第 97 回岩手県環境影響評価技術審査会

(3) (仮称) 蕨川地区風力発電事業 計画段階環境配慮書について (資料No. 1 ～ 3)

No. 3 : (仮称) 蕨川地区風力発電事業計画段階環境配慮書に対する委員等からの事前質問・意見及び事業者回答

第 97 回岩手県環境影響評価技術審議会
(仮称) 薮川地区風力発電事業 計画段階環境配慮書
委員等事前質問・意見

盛岡市防災行政無線 子局位置図

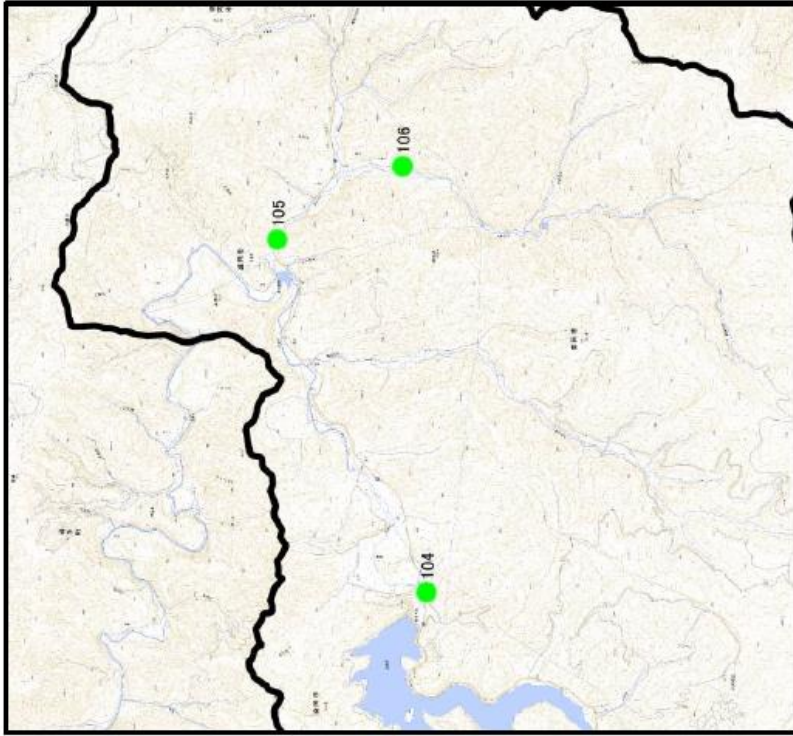
当市危機管理防災課で所管している防災行政無線（同報系）設備の一部である屋外拡声子局について、次のとおりの位置に設置していますので、施設設置計画の際はご配慮をお願いいたします。

玉山地域住民に対し防災行政情報を屋外拡声子局により発信しており、風力発電施設設置により、緊急時の防災情報伝達に影響する可能性があるため。

図1(1)
早坂高原県立自然公園に
おける牧草地等位置

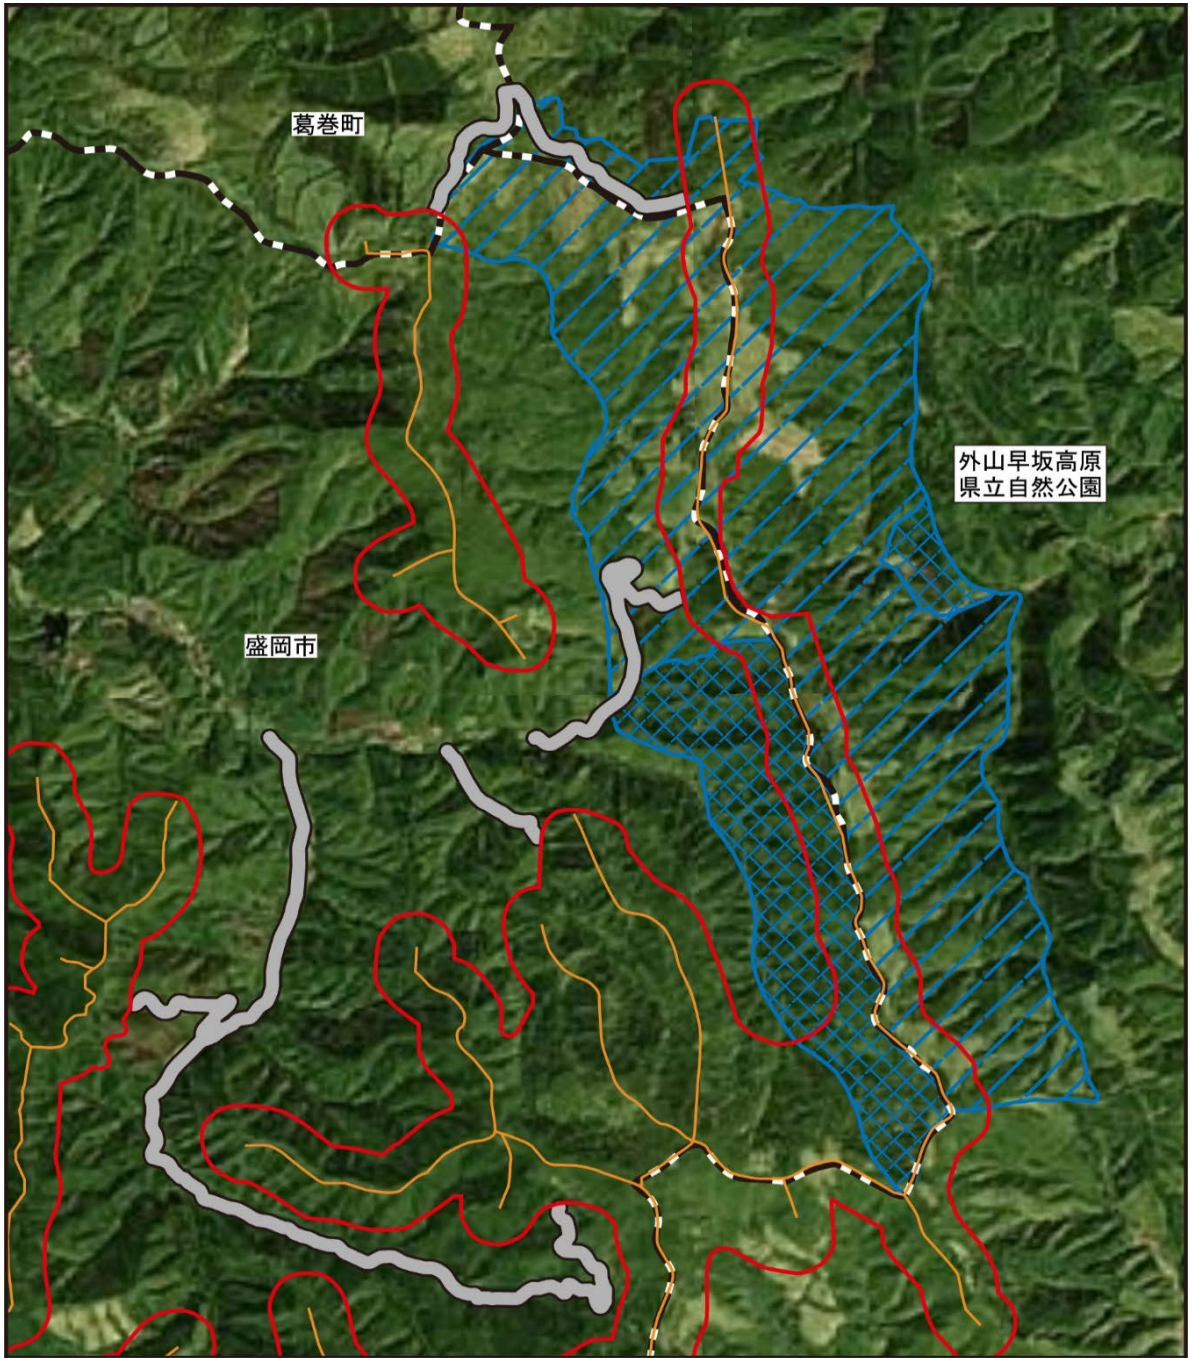
No.	区分	委員名	図書頁	質問・意見	事業者回答
1	事業実施想定区域	伊藤(絹)委員	4	北東エリアには県立自然公園やKBAなどが含まれているので、これらは最初から除外して検討の方が考えやすいと思われるが、こども含めておく理由を教えてください。	<p>本配慮書の事業実施想定区域は、現段階で環境面から現実的に実施可能な範囲を広範に示したものであり、実際の改変箇所は今後の手続の中で環境影響の回避・低減のほか、地権者、関係機関、住民等の意見等も踏まえて、施工可能な範囲を絞り込んでいく計画です。</p> <p>事業実施想定区域北東部の県立自然公園については、別紙図1に示す主に既に人の手が入っている牧草地での風力発電機の配置を検討しており、飛翔性動物を除いて動植物に対して著しい影響は生じないと想定しています。飛翔性動物については、牧草地が希少猛禽類の餌場やコウモリの移動経路等として利用されている可能性があるため、方法書以降の現地調査で飛翔性動物の利用状況を把握し、風力発電機の配置等を検討することで影響の回避又は低減が可能と考えています。景観については、今後、早坂高原ビジターセンター等の早坂高原内の主要な眺望点からの眺望、また、早坂高原以外の主要な眺望点からの早坂高原を含む眺望を把握し、それら眺望への著しい妨げとならないよう風力発電機の色彩や配置等を検討することで影響の回避又は低減が可能と考えています。今後、風力発電機の配置等を検討する中で、関係機関と景観に係る協議を引き続き実施してまいります。</p> <p>事業実施想定区域東部及び南部のKBAについては、方法書以降の現地調査でKBA（早坂高原青松葉山）の選定基準であるIUCN絶滅危惧種レッドリスト掲載種を含む重要種の生息・生育状況を把握し、風力発電機の配置等を検討することで影響の回避又は低減が可能と考えています。</p>
2	事業実施想定区域	齊藤委員	24-28	事業実施区域の東側尾根部（早坂高原近傍）は、県立自然公園や緑の回廊、生物多様性保全上重要な里地里山など、環境保全上において風力発電機設置が難しいエリアに思える。複数案あるいは配慮という意味において配慮書段階でこのエリアを除外していない理由を説明していただきたい。	<p>本配慮書の事業実施想定区域は、現段階で環境面から現実的に実施可能な範囲を広範に示したものであり、実際の改変箇所は今後の手続の中で環境影響の回避・低減のほか、地権者、関係機関、住民等の意見等も踏まえて、施工可能な範囲を絞り込んでいく計画です。</p> <p>事業実施想定区域北東部の県立自然公園については、主に既に人の手が入っている牧草地での風力発電機の配置を検討しており、飛翔性動物を除いて動植物に対して著しい影響は生じないと想定しています。飛翔性動物については、牧草地が希少猛禽類の餌場やコウモリの移動経路等として利用されている可能性があるため、方法書以降の現地調査で飛翔性動物の利用状況を把握し、風力発電機の配置等を検討することで影響の回避又は低減が可能と考えています。景観については、早坂高原ビジターセンター等の早坂高原内の主要な眺望点からの眺望、また、早坂高原以外の主要な眺望点からの早坂高原を含む眺望に著しい妨げとならないよう風力発電機の色彩や配置等を検討することで影響の回避又は低減が可能と考えています。今後、風力発電機の配置等を検討する中で、関係機関と景観に係る協議を引き続き実施してまいります。</p> <p>事業実施想定区域東部及び南部の緑の回廊については、方法書以降で「北上高地緑の回廊の評価項目（東北森林管理局、令和4年3月）」に準じてイヌワシ、クマタカ、猛禽類（渡りをするもの）等の現地調査を行って生息・生育状況を把握し、「緑の回廊の区域内への再生可能エネルギー施設の設置等に係る手続について（令和3年3月2林国経第183号）」に基づく林野庁による審議等を踏まえて風力発電機の配置を検討する（緑の回廊から配置を除外することを含む）ことで影響の回避又は低減が可能と考えています。</p> <p>事業実施想定区域北東部の生物多様性保全上重要な里地里山については、方法書以降の現地調査で生物多様性保全上重要な里地里山（早坂高原）の選定理由であるカタクリ、チョウ等の重要種の生息・生育状況を把握し、風力発電機の配置等を検討することで影響の回避又は低減が可能と考えています。</p>

図 17
浄水場と河川の重ね合わせ

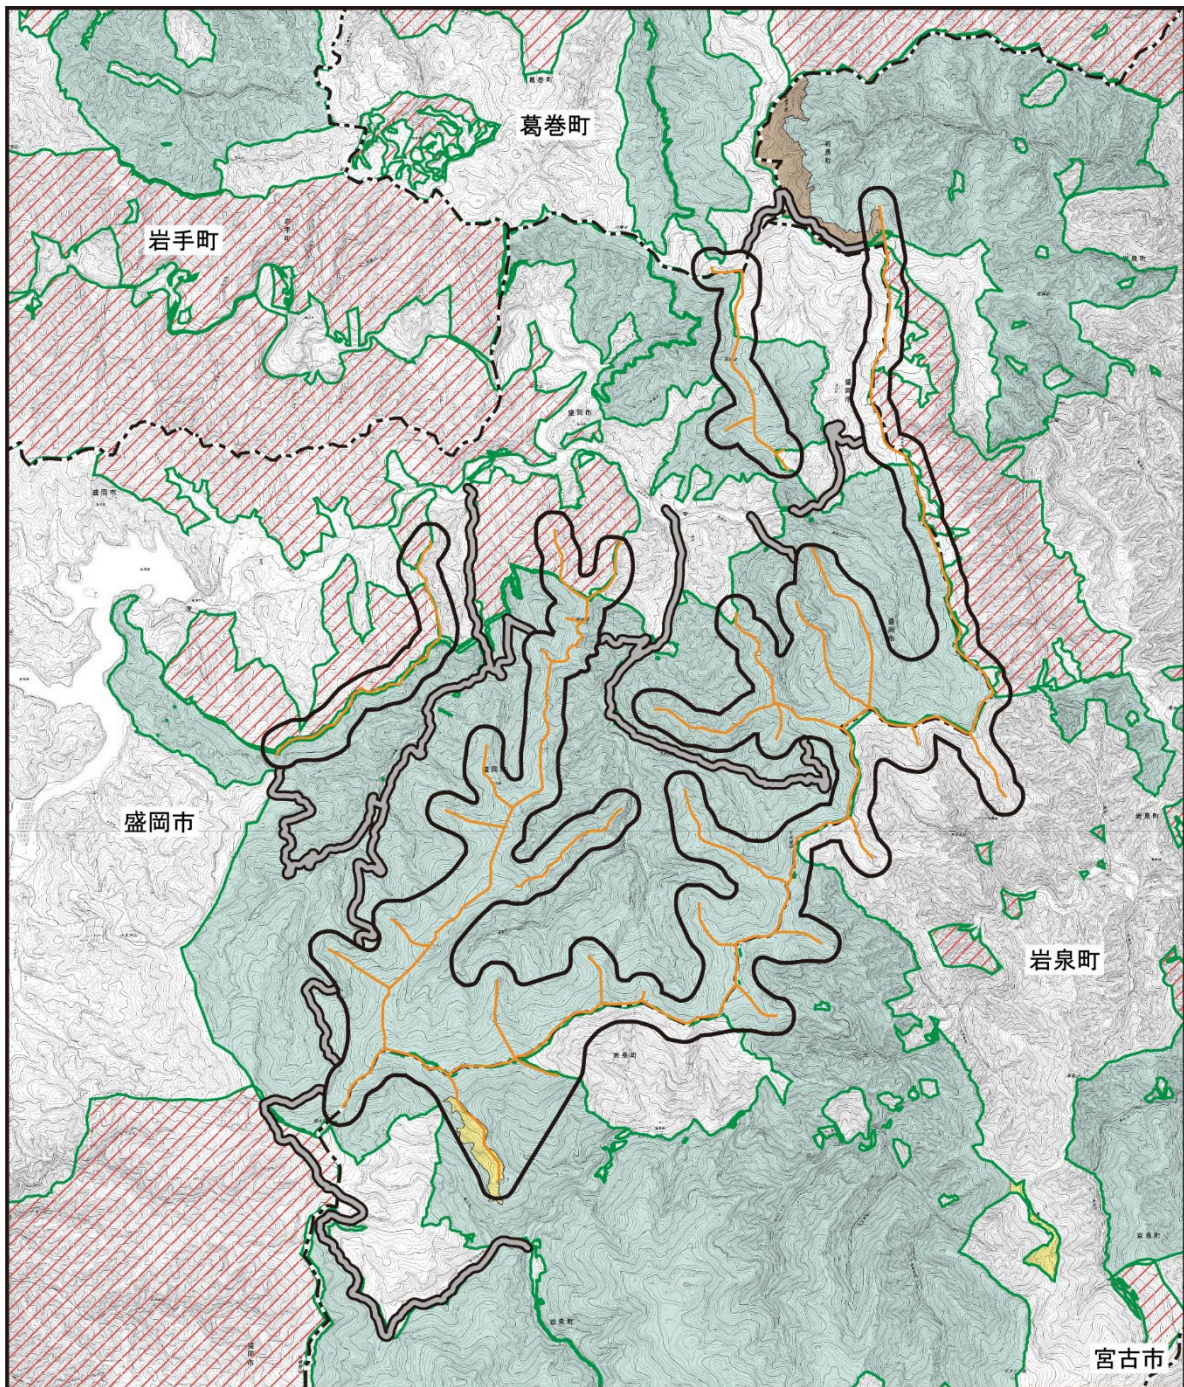
16	水質	伊藤 (絹) 委員	68	水質汚濁に関わる苦情件数が宮古市では多いようであるが、具体的な内容がもし分かっていたら教えてください。	出典資料に苦情の内容等は記載されていませんが、宮古市に聞き取ったところ去年の苦情3件は、油の流出2件、河川への汚水流出1件とのことでした。
17	水質	伊藤 (歩) 委員	183	河川などの水域と水道水源（取水位置）の位置を同じ地図上に示してください。	水源（河川の表流水）及び取水位置（浄水場）を別紙図17に示します。
18	水質	伊藤 (絹) 委員	182-184	事業想定区域外になるが、周辺には第五種共同漁業権が設定されている河川と湖が存在している。この周辺は遊漁が盛んな場所であるか。また、想定区域内には河川が存在しないようであるが、沢や小河川なども全くない場所か。	<p>事業実施想定区域の周辺の漁場について、ホームページ等で以下のとおり紹介されています。</p> <p>小本川：アユの川と知られ、アユ漁のシーズンには県内外から多くのファンを集めて賑わう。（岩手県経済観光交流課HP） 北上川：各支流での溪流魚のほか、北上川本流でのサクラマス釣りが人気となっています。（北上川漁協HP） 岩洞湖：毎年シーズンになるとワカサギ釣りを楽しむ人々で賑わう。（(公財)岩手県観光協会HP）</p> <p>今後の手続きにおいて、漁協等に遊漁の状況を聞き取ります。 また、事業実施想定区域内及び周辺の河川の状況は、「国土数値情報（湖沼・河川）」よりp.63図3.1-16に示すとおりです。これ以外にも、沢、小河川が存在します。</p>
19	地形 及び 地質	大河原 委員	252	「調査の手法」について、既存文献のみで地形、地質の状況を把握できていることの根拠、「予測の手法」について、重要な地形、地質の位置関係をどのような手法で整理するのか、具体的な整理方法、「評価の手法」について、予測結果から重大な影響の回避、低減が将来的に可能であるかの可否をどのようにして評価するのか、具体的な評価方法をそれぞれ伺いたい。	<p>配慮書における調査は、発電所アセス省令第7条に記載されている文献調査により、学術上又は希少性の観点から重要である地形・地質を把握できると考え、重要な地形・地質の位置を「日本の地形レッドデータブック 第1集 - 危機にある地形 - ((株)古今書院、平成12年)」等から整理しました。</p> <p>予測は、重要な地形・地質と事業実施想定区域の重ね合わせにより行いました。重要な地形・地質である「三巣子岳、早坂高原の周氷河地形」として文献で示された範囲と事業実施想定区域が重なりませんが、早坂高原の周氷河地形としては事業実施想定区域内に存在する可能性があるかと予測しました。</p> <p>評価は、重要な地形・地質への重大な影響の回避又は低減が将来的に可能であるかにより行いました。早坂高原の周氷河地形が事業実施想定区域内に存在する可能性があるものの、今後の風力発電機の配置検討において回避、低減が可能であると評価しました。</p> <p>方法書以降では、文献調査に加えて必要に応じて聞き取り調査を行い重要な地形及び地質の分布、状態及び特性を把握し、適切に予測、評価を実施します。</p>

国有保安林の種別範囲

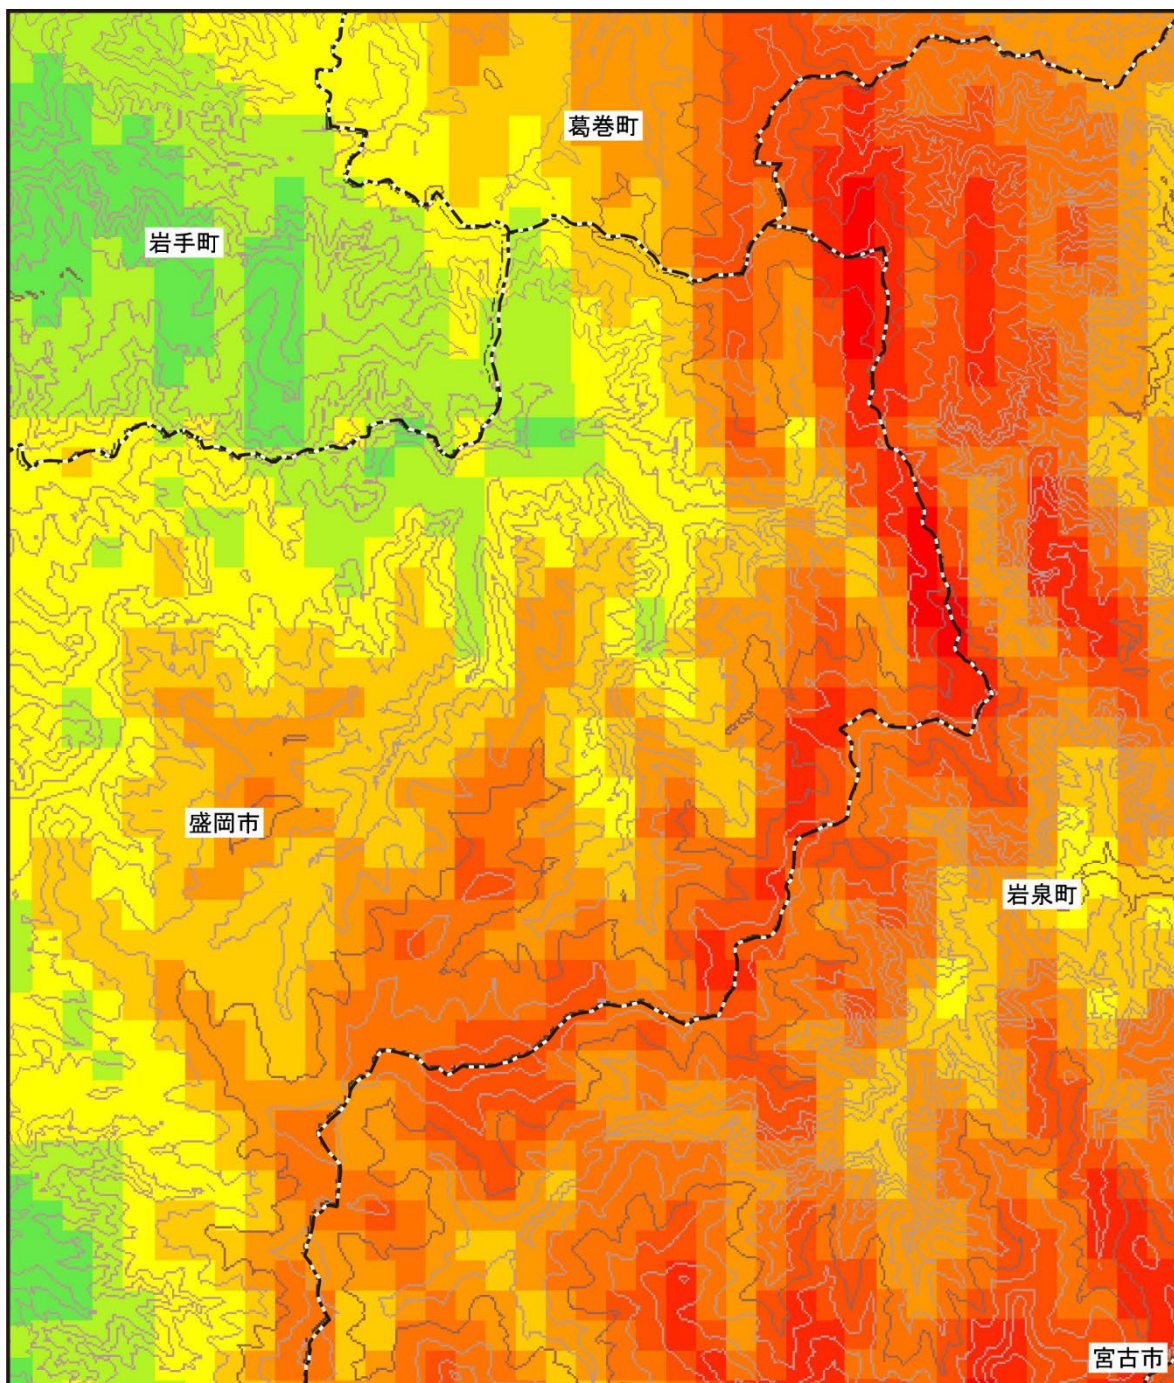
20	地形及び地質	大河原委員	271	「ただし、事業実施想定区域は広めに設定しており、方法書以降において対象事業実施区域を絞り込むこと、今後の事業計画の検討において、重要な地形及び地質の分布状況に配慮し、風力発電機の配置計画を検討することにより、重要な地形及び地質への重大な影響を回避又は低減が将来的に可能であると評価する。」について、なぜ重大な影響を回避又は低減が可能であると評価しているのか伺いたい。	早坂高原の周氷河地形が事業実施想定区域内に存在する可能性があるものの、今後の現地調査等により早坂高原の周氷河地形の分布を把握し、風力発電機の配置検討等において改変を回避すること等によって、影響の回避又は低減が可能であることから、「重大な影響を回避又は低減が可能である」と評価しました。
21	風車の影	大嶋委員	284	風車の影の影響に関する評価であるが、2行目に「騒音の影響が生じる可能性」と書かれている。間違いはないか確認したい。またどのような基準で影響を評価するのかうかがいたい。	p.284の「騒音の影響が生じる可能性」は「風車の影が生じる可能性」の間違いです。方法書において訂正します。評価は「環境影響の回避、低減に係る評価」、「国又は地方公共団体による基準又は目標との整合性の検討」で行う予定です。前者については、予測結果や環境保全措置の検討結果から事業者の実行可能な範囲内で影響の低減が図られているかを評価します。後者については、国内に風車の影に係る国又は地方公共団体による基準及び目標はないため、「風力発電施設に係る環境影響評価の基本的考え方に関する検討会報告書（資料編）」（環境省、平成23年6月）に示されている海外の指針値のうち、海外のガイドラインの指針値（ドイツ：ノルトライン・ヴェストファーレン州、シュレースヴィヒ・ホルシュタイン州、ラインラント・プファルツ州）を参考とすることを考えています。
22	植物	久保田委員	20, 239	図2. 2-11 (3) 及び図3. 2-17の保安林の種別を図示してください。	国有林の保安林の種別は別紙図22に示すとおりです。民有林の保安林の種別については、県等に確認し、方法書において図示します。
